PROCES-VERBAL DE  
SYNTHESE ET  
PROCES-VERBAL DE  
SYNTHESE  
COMPLEMENTAIRE DU  
COMMISSAIRE  
ENQUETEUR

ENQUÊTE PUBLIQUE  
relative au projet de modification n°2  
du PLUi d'EST ENSEMBLE

Commissaire enquêteur  
Méril DECIMUS

Dossier n°E22000025 /93

P13/28

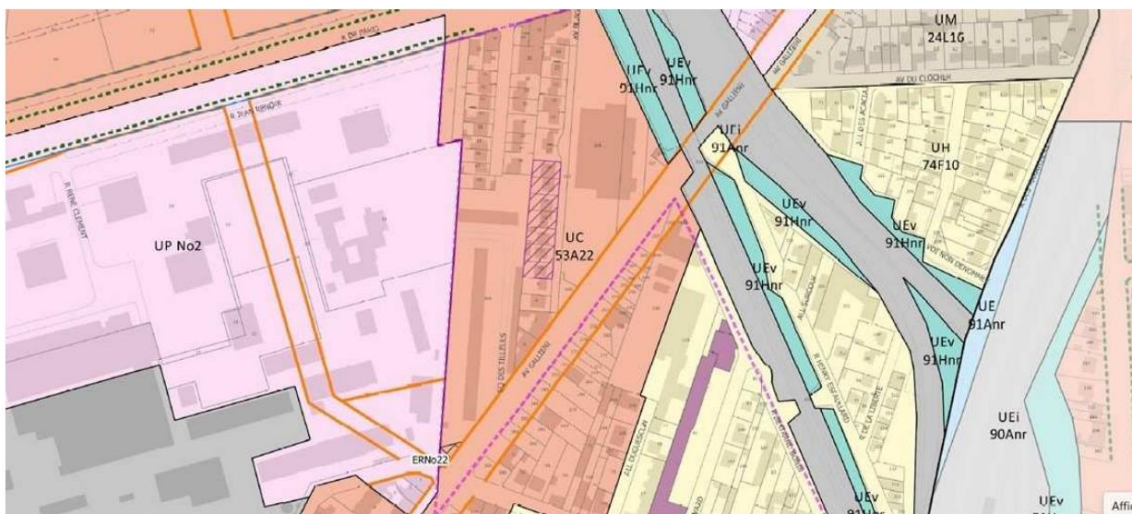
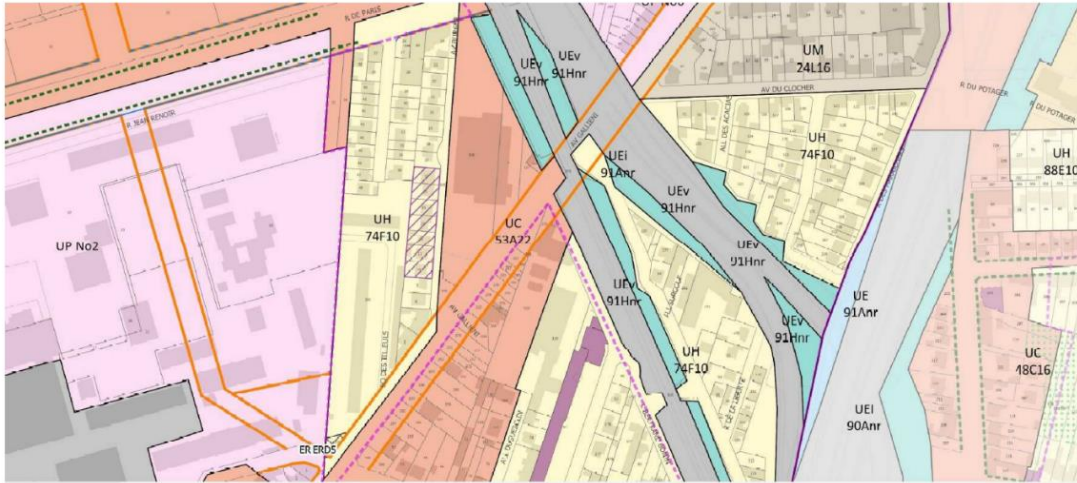
**Pour pallier au manque d'équipements sportifs et d'espaces verts dans ce quartier, la parcelle de la piscine Edouard Herriot à Noisy-le-Sec doit être réservée pour un équipement, une nouvelle piscine ou autre équipement sportif en zone UE.**

Est Ensemble réitère son positionnement précédemment indiqué dans le cadre de l'enquête publique de la modification n°1 du Plan Local d'Urbanisme intercommunal (PLUi) et de la concertation préalable de la modification n°2. Le secteur du Pont de Bondy fait actuellement l'objet d'une étude urbaine en cours par Est Ensemble en lien avec la ville qui a vocation à se traduire par des orientations d'aménagement qui seront intégrées dans le cadre d'une prochaine procédure d'évolution du PLUi. Il est également rappelé que ces parcelles font partie de l'Orientation d'Aménagement et de programmation Pont de Bondy.

P15/28

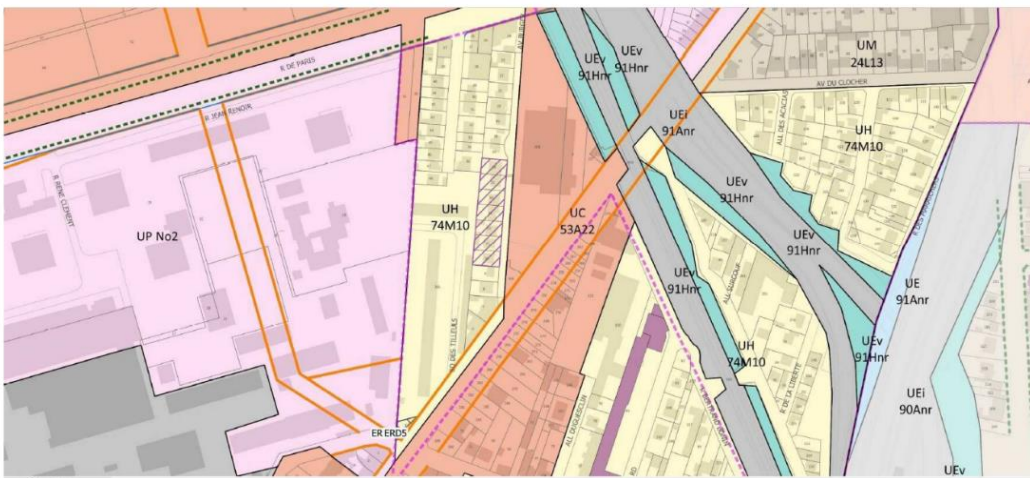
**Demande de changement de zone du square Chastagner à Noisy-le-Sec de la zone UC53A22 en zone UEv afin d'être en cohérence avec les autres squares de la ville.**

Les deux équipements cités la piscine Edouard Herriot et le square Chastagner ne font pas partie du PAPAG No1 instauré dans le cadre de la modification °1 du PLUi.

PJ 3 : plan de zonage de la rue Danton montrant l'intégration des parcelles 63 et 64 dans l'EPP créé par la modification n°1

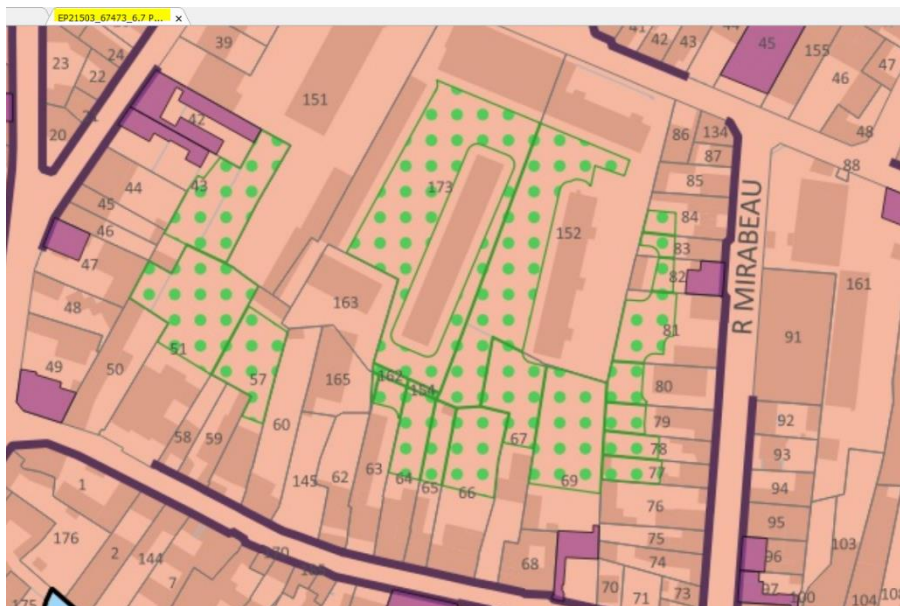
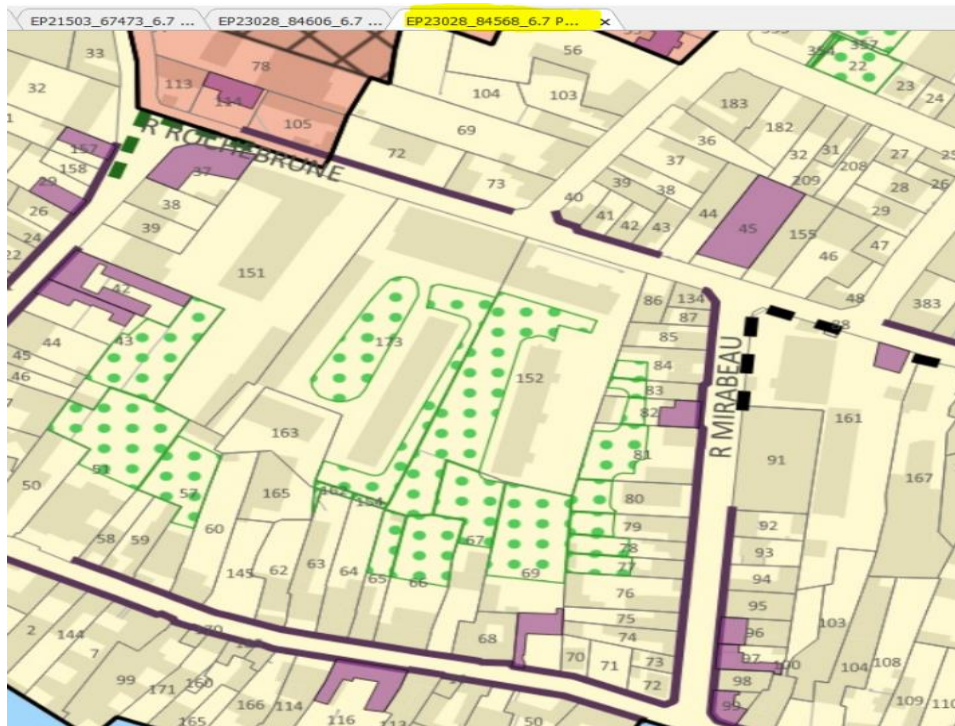
*Montreuil – Espaces Paysagers Protégés (...) **Qu'Est Ensemble et que la municipalité de Montreuil aient décidé de renaturer la ville, est une bonne nouvelle. La protection renforcée des cœurs d'îlots et espaces verts, notamment dans le secteur pavillonnaire, par la création d'EPP / Espaces Paysagers Protégés, initiée lors de la précédente modification du PLUI me semble en effet participer de la qualité des espaces urbains.** Cependant les critères à l'origine de l'inscription de telle parcelle au titre d'EPP ainsi que de l'exclusion de telle autre, me sont obscurs. Pourquoi par exemple – **alors qu'est mise en avant la « préservation des continuités écologiques du tissu pavillonnaire », la parcelle 201 de la rue Nungesser n'est-elle pas classée alors qu'elle « présente un intérêt plus important » que la 209 mitoyenne, qui elle, l'est ?** (observation 41) **Plus étonnante encore est la situation de la rue Danton, où non seulement l'on observe une discontinuité dans l'EPP entre les parcelles 57 et 65 (observation 36), mais aussi où l'on découvre que les parcelles 63 et 64, dont le classement au rang d'EPP était annoncé en novembre 2021 dans la modification n°1 du PLUI (voir pièces jointes 1-3), sont par la suite (quand exactement ?) déclassées sans explication.** L'espace paysager de la parcelle U64 présente pourtant un intérêt au moins aussi important que ceux identifiés sur les parcelles voisines. Quoi qu'il en soit, **à l'occasion du passage de la zone UC 91 Jb 2 à la zone UH 91 E 10 - dont personnellement je me réjouis, il serait particulièrement heureux d'élargir cet espace paysager protégé en y intégrant les parcelles qui n'y figurent pas (ou plus...), notamment la U60 et la U64, mais aussi les U62 et U63, afin de restaurer les continuités écologiques du secteur.** Il me semble également utile d'interroger la pertinence de l'exception montreuilloise, qui réserve 50% d'emprise au sol pour la construction de logements sociaux, dans une rue où l'édification d'un immeuble en 2012 a provoqué des dégâts, qui ont été largement relayés par les médias. Sur l'emplacement de la maison et du jardin - en cœur d'îlot, dont l'effondrement a été provoqué par cette construction, a été délivré il n'y a pas très longtemps un nouveau permis de construire.*

PJ 5 : plan de zonage proposé par la modification 2 du PLUI modifiant la zone UC en zone UH : les parcelles 63 et 64 ne figurent pas dans l'EPP.

NOISY LE SEC PLAN DE ZONAGE 6.8  
ERNo22 angle GALLIENI/ARAGO PARCELLE D307 109 m<sup>2</sup>

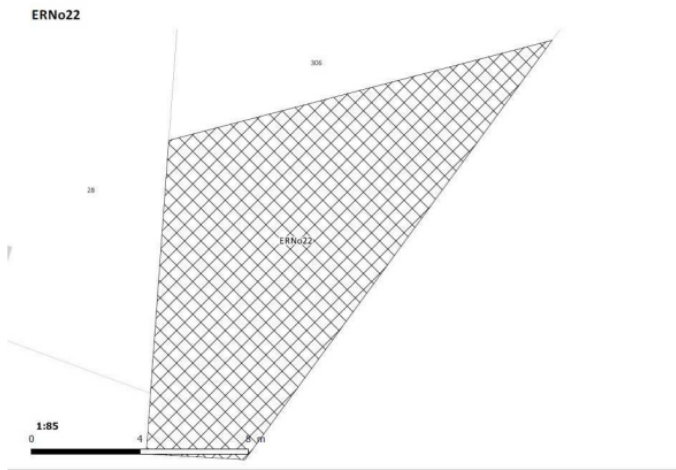
La destination de cet emplacement réservé est à clarifier :

## 3. Evolution de la liste et de l'atlas des emplacements réservés, concernant la servitude de localisation SLRo1

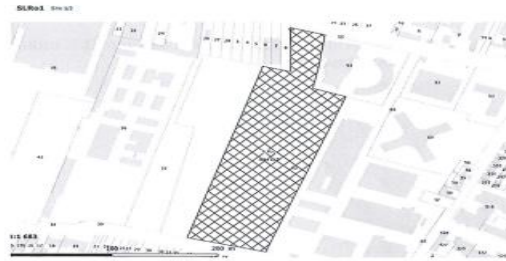
Le Terrain est l'un des deux sites (le site 1/2) concernés par une servitude de localisation SLRo1 portant sur la création d'un lycée, d'une emprise d'au minimum 8 000 m<sup>2</sup>.
